## Stellungnahme der Windheimat GmbH zum Verordnungsentwurf der Änderung des Entwicklungsprogramms für den Sachbereich Windenergie

### 1. Standort Kletschachkogel

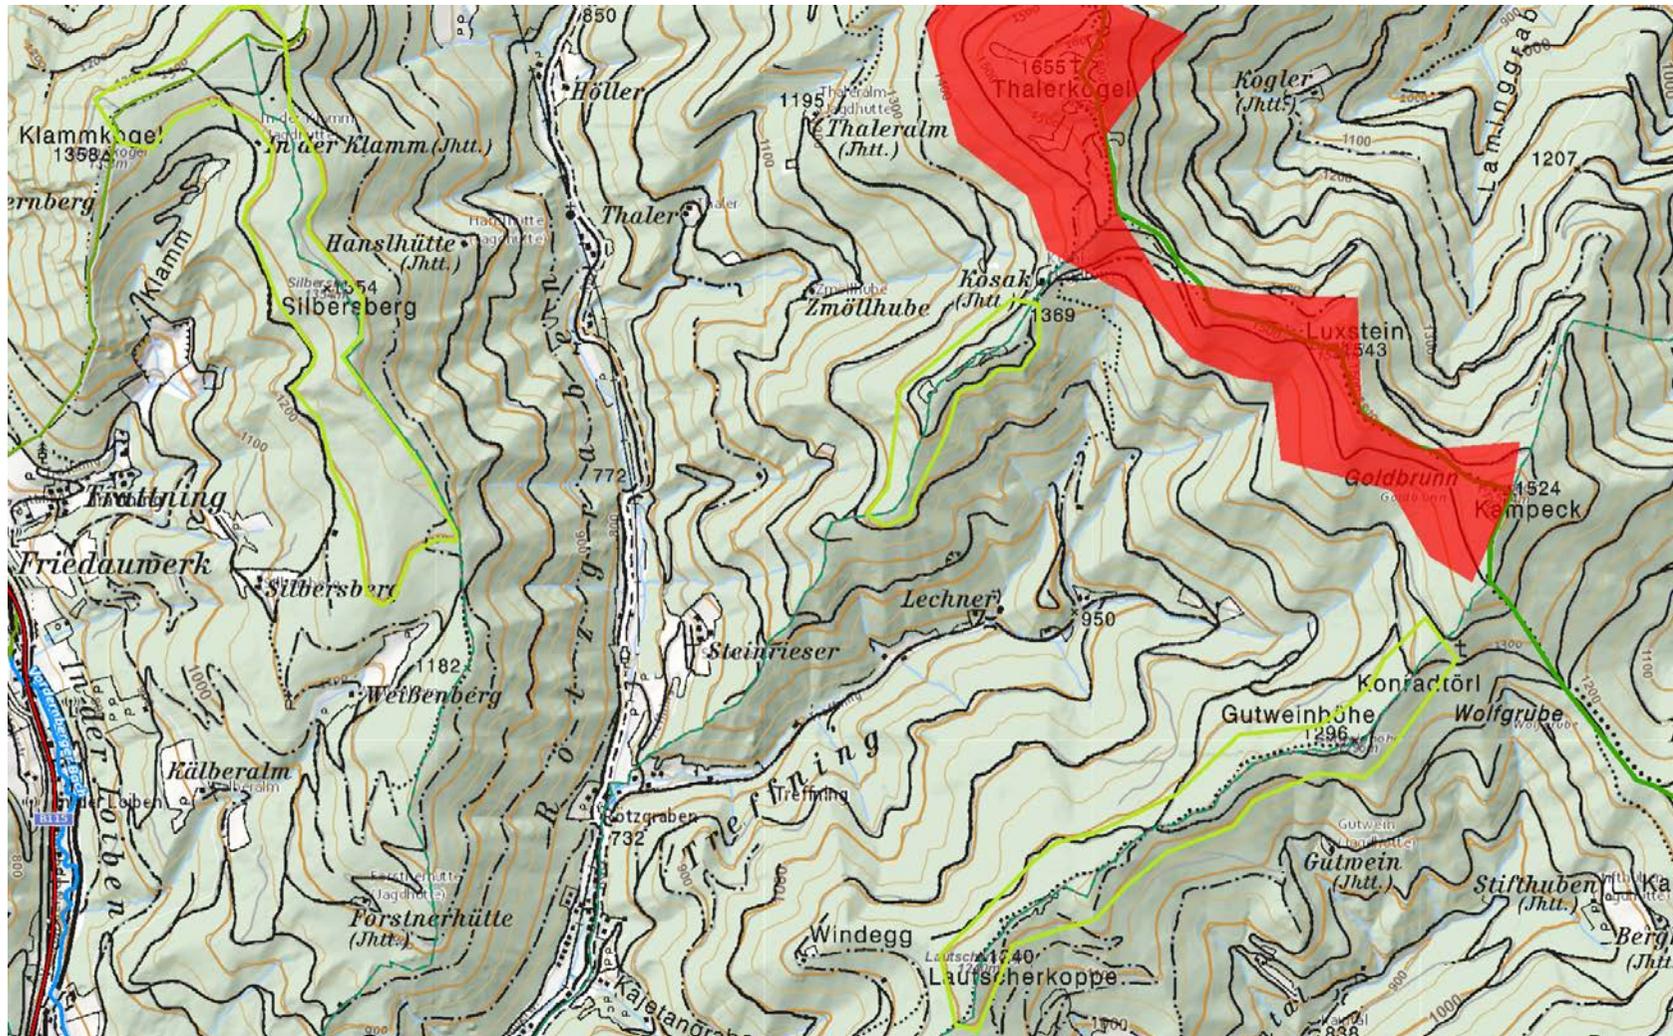
Zur besseren Ausnutzung des Standorts ersuchen wir um eine Verschiebung der östlichen Grenze der Vorrangzone Kletschachkogel um etwa 80 m in Richtung Osten – siehe dazu den grünen Rahmen in der folgenden Abbildung.

Verlängerung  
um etwa 70 m  
nach Osten
